Panamá, 20 de mayo de 2019

Por medio de la presente, y de acuerdo con los artículos 38 y 39 del Decreto Ejecutivo 123 de agosto de 2009, solicito ingresar al Proceso de Evaluación de Impacto Ambiental el Estudio de Impacto Ambiental, Categoría II, del proyecto de la INDUSTRIA DE LA CONSTRUCCIÓN, denominado ALAMEDAS DE PACORA, promovido por la sociedad anónima ALAMEDAS DE PACORA, S.A., representada por ALEXIS WILLIAMS AROSEMENA, varón, mayor de edad, con cédula de identidad personal número 4-733-1700, y JUAN ANTONIO CLAVERIA, varón, mayor de edad, con cédula de identidad personal número E-8-127338; ambos con dirección en Street Mall Plaza, 5º piso. El proyecto comprende la construcción de Trecientos Treinta y Tres (333) viviendas, vías internas, área social y comerciales, planta de tratamiento de Agua Residual, Instalaciones de suministro y almacenamiento de agua para consumo desarrollarse en la Finca 137232-8716 en el Sector N°3 de Pacora Centro, Corregimiento de Pacora, Distrito de Panamá, Provincia de Panamá, propiedad de la sociedad ALAMEDAS DE PACORA, S.A.

El día jueves 27 de junio de 2019, alrededor de las 12:15 p.m. nos apersonamos al área donde se construirá el proyecto **

(Fig. 11) En esta figura se observa el relleno realizado y la colindancia con las viviendas existente dentro de la servidumbre.

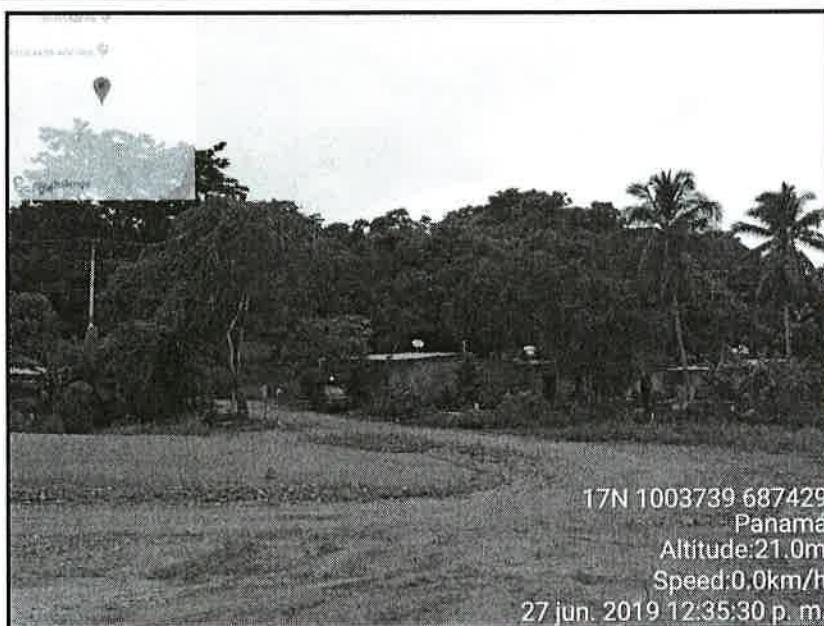
Adicional a esto, ya existe un relleno debido al categoría 1 aprobado con el nombre Movimiento de suelo y relleno, en donde no se cumplen con las medidas de mitigación para evitar la erosión hídrica.

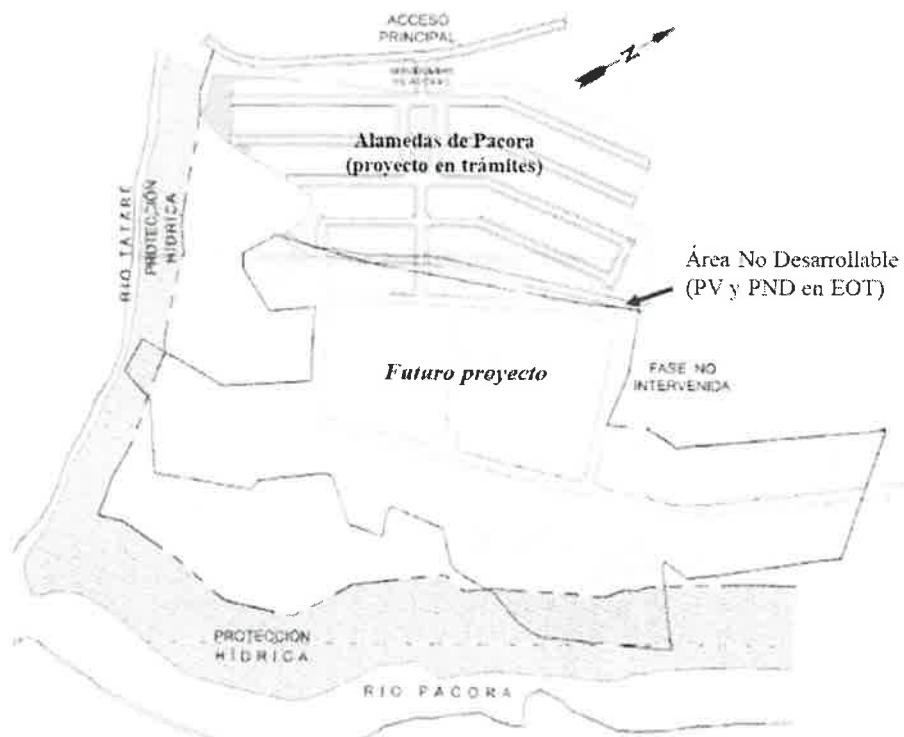
- c. Plano que indique el ancho del cauce del Río Tataré y la quebrada Alameda y se establezca el área de protección de tal manera que cumpla con lo establecido en la Ley 1 de 3 de febrero de 1994 (Ley Forestal).

- c. En el Anexo N°3 Mapa de Referencia se adjuntó las coordenadas en el mapa, así como en el Anexo N° 5 sobre Planos de Proyecto Alamedas de Pacora en donde puede apreciar el Plano del Esquema de Ordenamiento Territorial aprobado, que indica el ancho del cauce del Río Tataré y el canal pluvial (antes quebrada Alameda), lo que el cumplimiento de lo establecido en la Ley 1 de 3 de febrero de 1994 (Ley Forestal).

Es importante mencionar que antes de la aproximarnos al río Tataré, existe una propiedad (Finca 45700) ocupada con derecho posesorio a favor del señor Balduino Ruiz. Lo que deja en evidencia que el proyecto Alamedas de Pacora no colinda con el río Tataré.

Por su parte, el Canal Pluvial está dentro de la zona denominada Parque No Desarrollable y justo cerca de esta la zona denominada como Áreas Verdes - Parque Vecinal (ver Anexo N° 5.), sobre los cuales no existe intención de desarrollo constructivo alguno, que en el dibujo se aprecia una vía que comunicará con otro proyecto, y que no será parte del desarrollo constructivo del proyecto Alamedas de Pacora, tal como se presenta en la imagen siguiente.

ANEXO N°5. PANOS DE PROYECTO ALAMEDAS DE PACORA

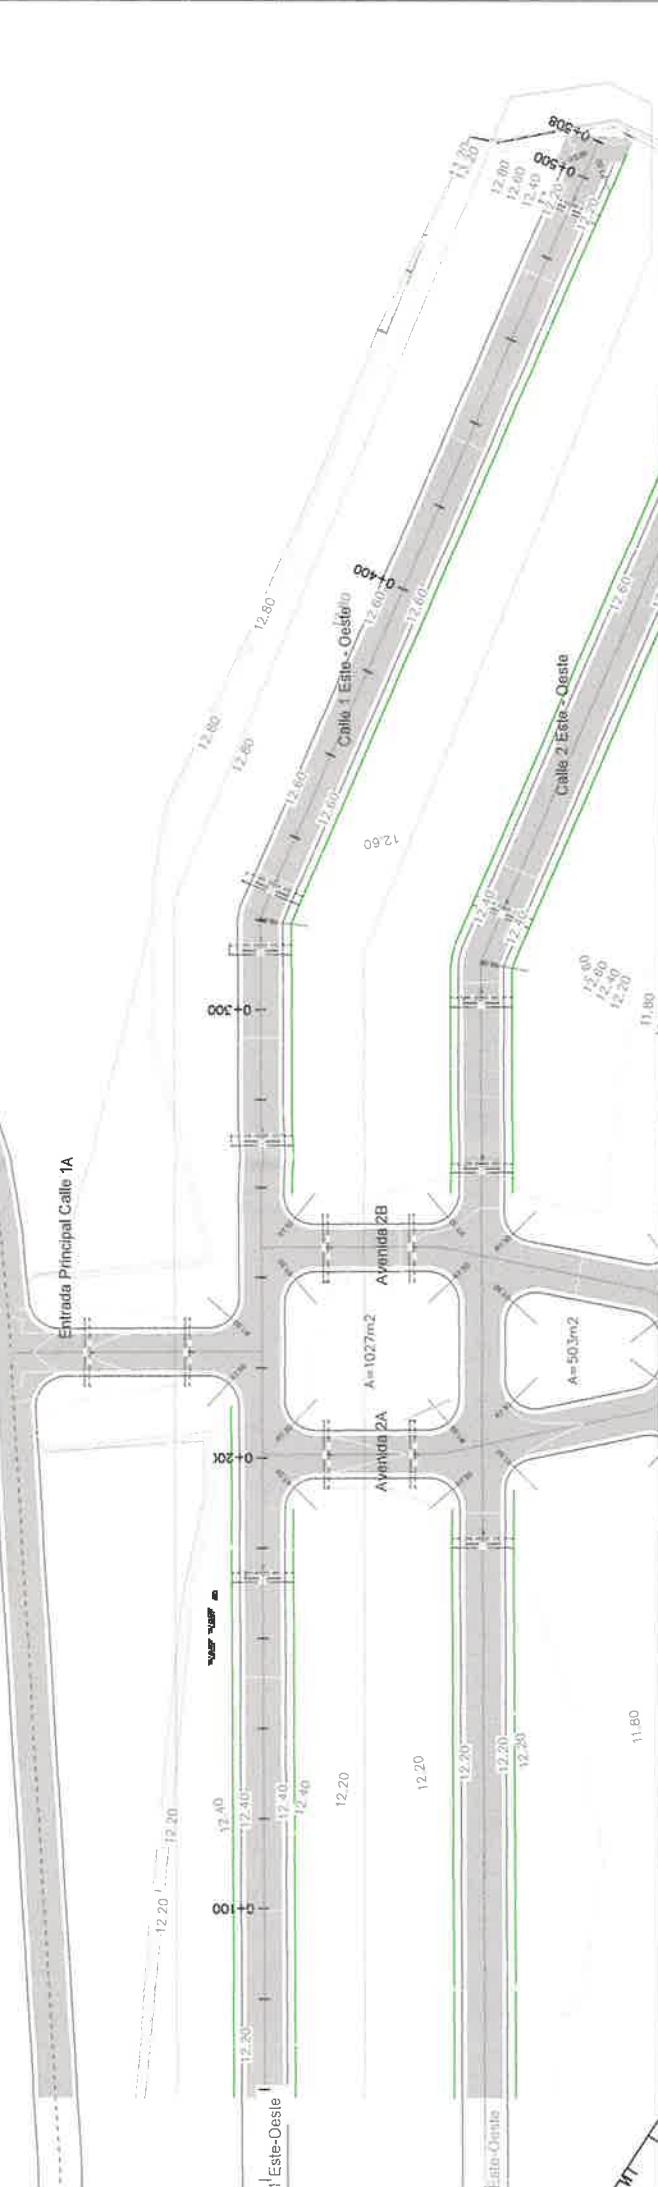
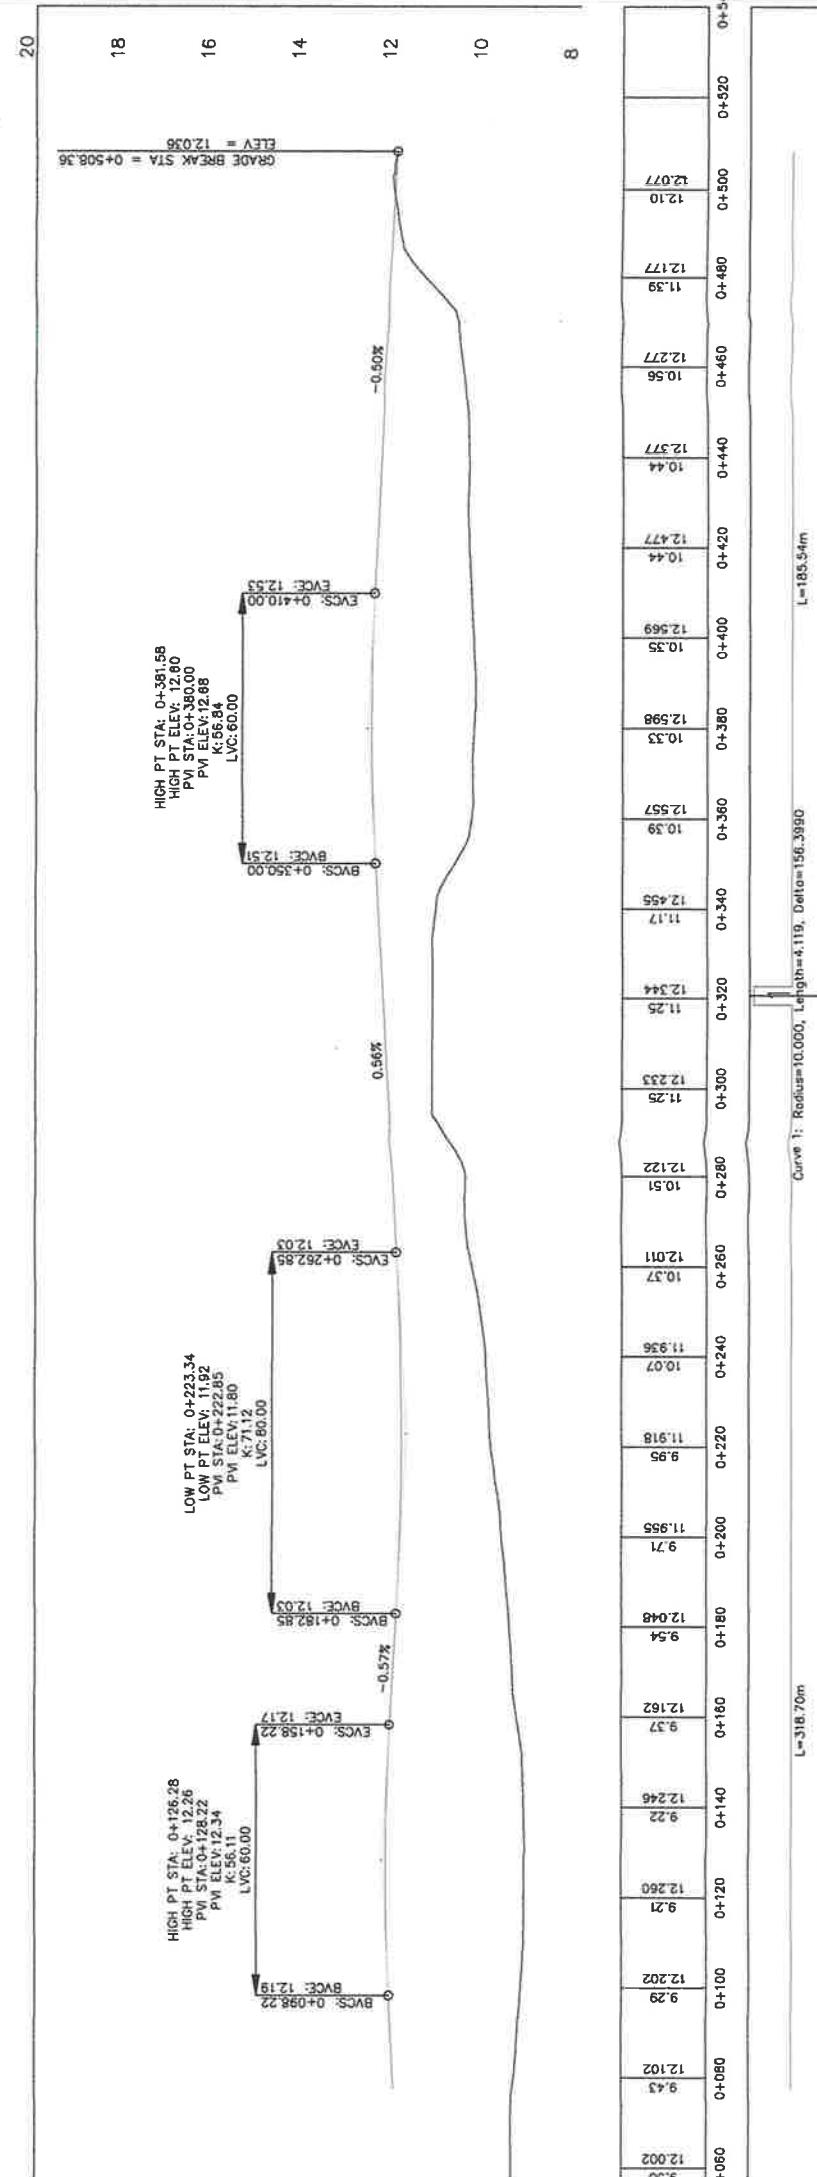
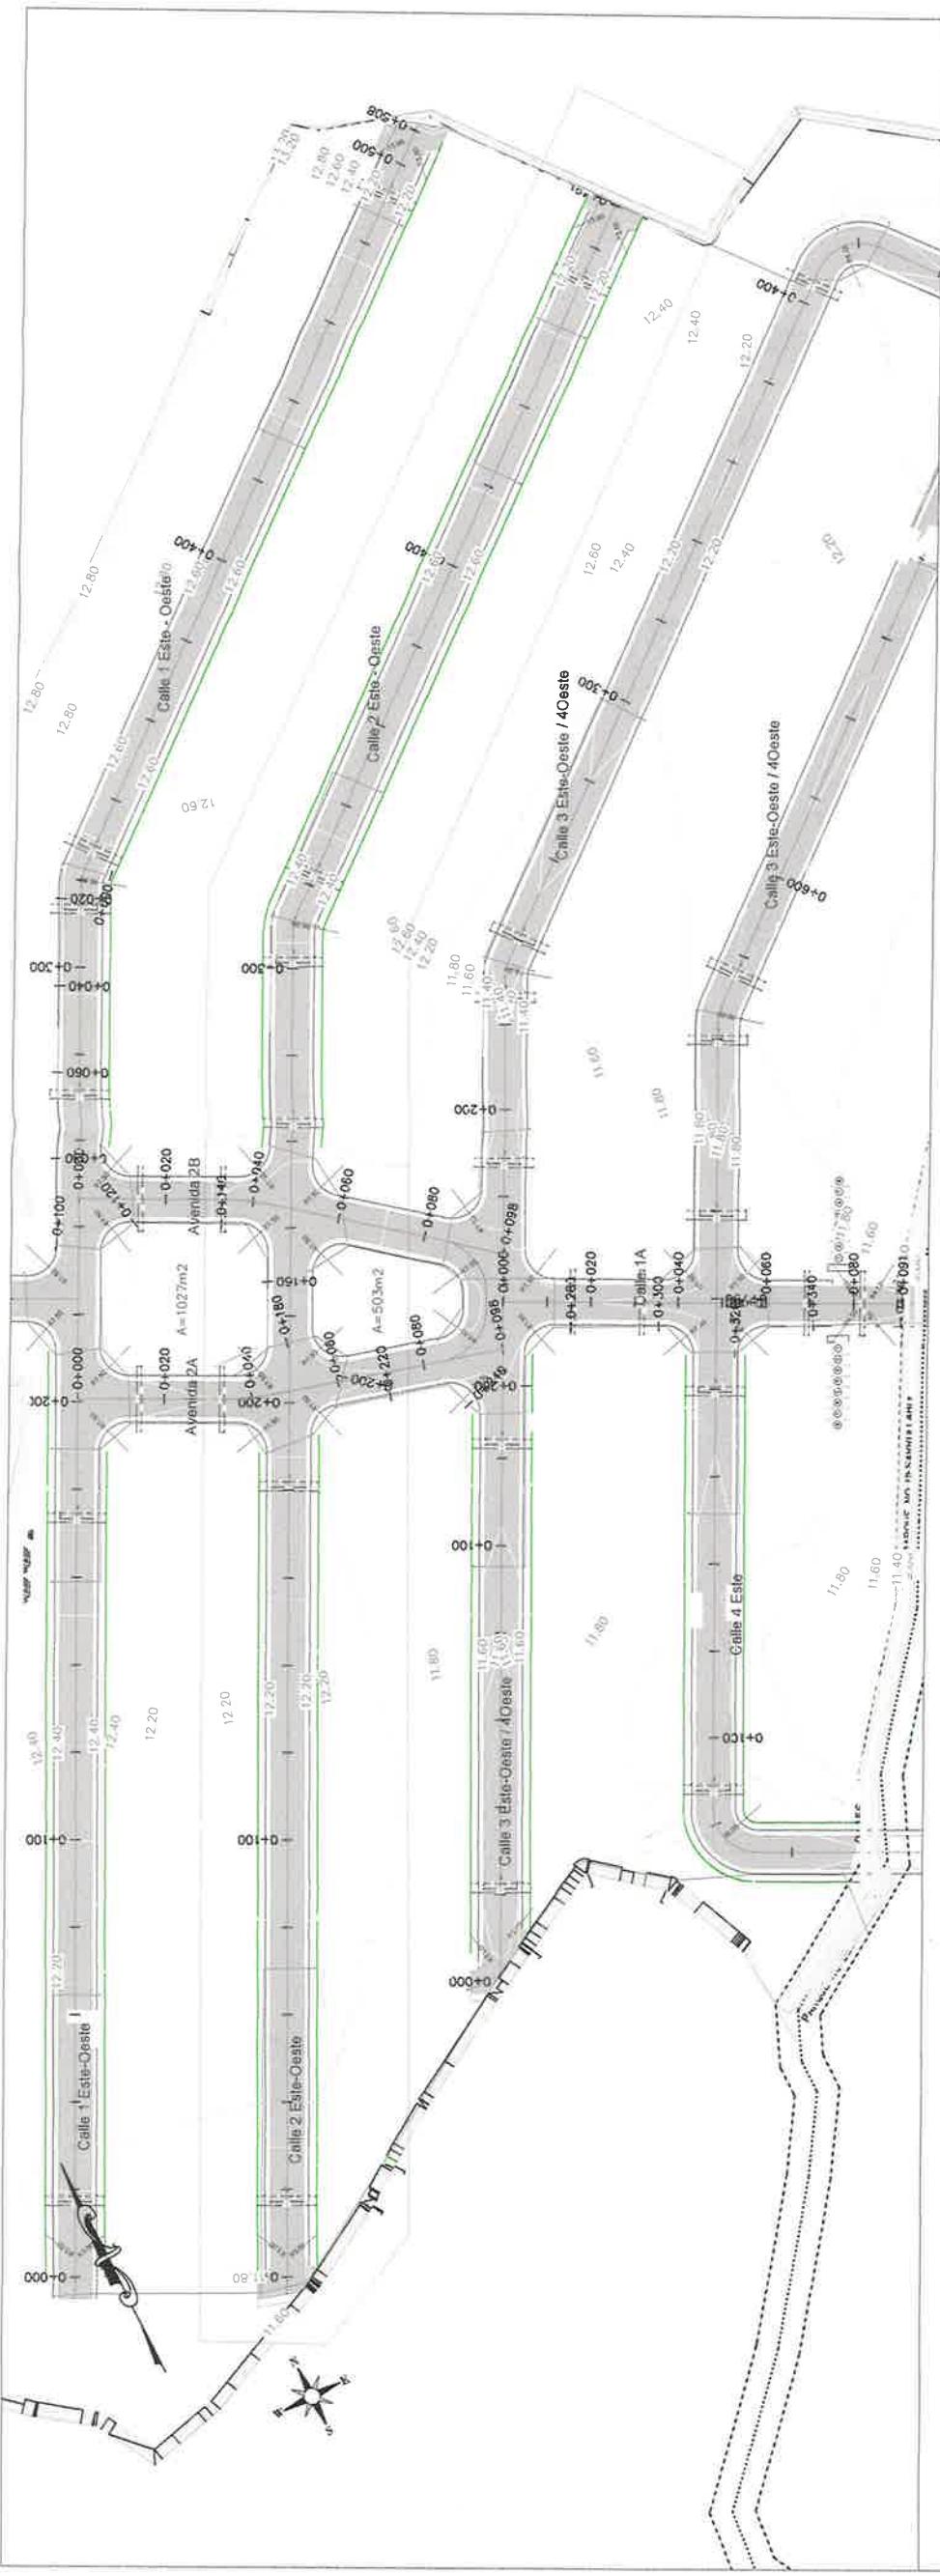
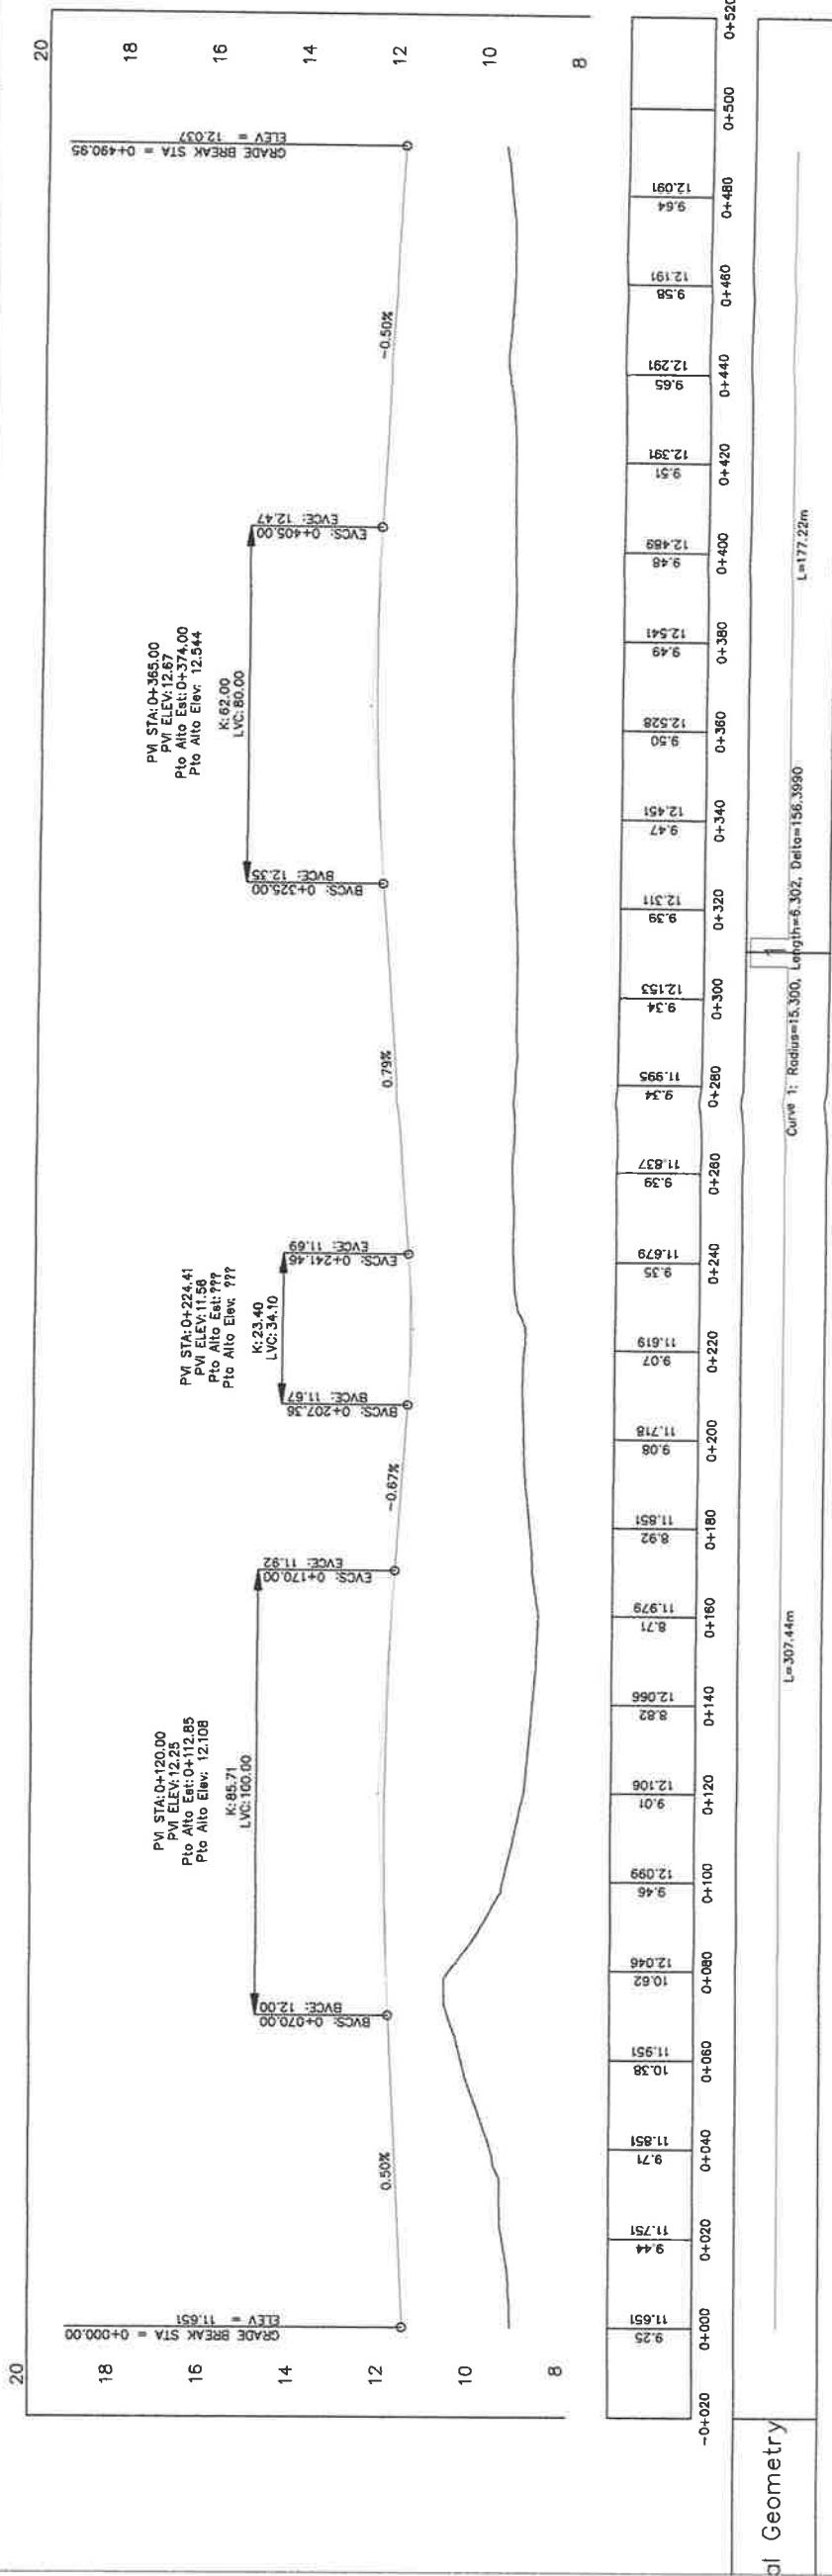
- a. Presentar Planos de los perfiles de corte y relleno donde se establezca: el volumen de movimiento de tierra a generar en el proyecto y volumen de material de relleno e indicar los niveles seguros de terracería.

- a. En el Anexo N°5 se presenta los planos de perfil de relleno y las cotas de diseño; que resultan en un total de relleno aproximado de 76,653.38 m³, misma cantidad equivalente al movimiento de tierra debido a que para este proyecto solo se requerirá hacer relleno y no cortes de tierra. El material se extraerá de un área de desarrollo de proyectos con estudio de impacto ambiental aprobado.
- b. El material de relleno se podrá obtener de dos sitios con instrumento para la gestión ambiental resultado. Ambos proveedores de material de relleno se localizan fuera del área del proyecto, el primero corresponde al proyecto PH Sky 66 localizado en calle 66 del corregimiento de San Francisco y que actualmente se encuentra en evaluación de impacto ambiental como categoría I, y como parte de sus actividades debe extraer material para construir sus sótanos en 3 niveles.
